## SERVICE INFO – INA 0014

# Új csavarok – feszítőgörgő 531 0274 30

Gyártók:	Audi, Volkswagen
Modellek:	
Audi	A6
Volkswagen	T4, LT 28-35, LT 28-46
Motorok:	2.4 D, 2.5 TDI
LuK-AS sz.:	531 0274 30
OE sz.:	074 1092 43 R 074 1092 43 (lecserélveo) 074 1092 43 G (lecserélveo) 074 1092 43 F (lecserélveo)

3. ábra: LuK-AS csavar

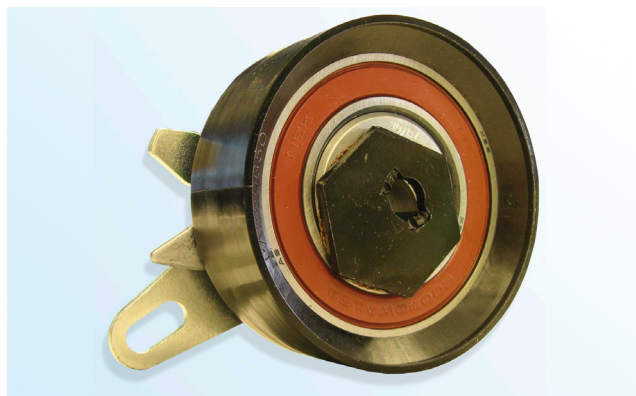
Termékeink állandó továbbfejlesztése és a minőségbiztosítás keretén belül LuK-AS a 531 0274 30 cikkszámú feszítőgörgőkkel új csavart szállít (3. ábra).

### Jellemzők:

- Lapos csavarfej torx-szal
- Csavarfej  $\varnothing$  18,5 mm
- Szilárdsági osztály 10.9
- Csavarbiztosító anyag a meneten
- Növelt önzárás

LuK-AS ajánlja, hogy az eredeti csavart (2. ábra) cserélje ki a mellékelt csavarral.

Meghúzási nyomaték:  $20 \pm 1,5$  Nm
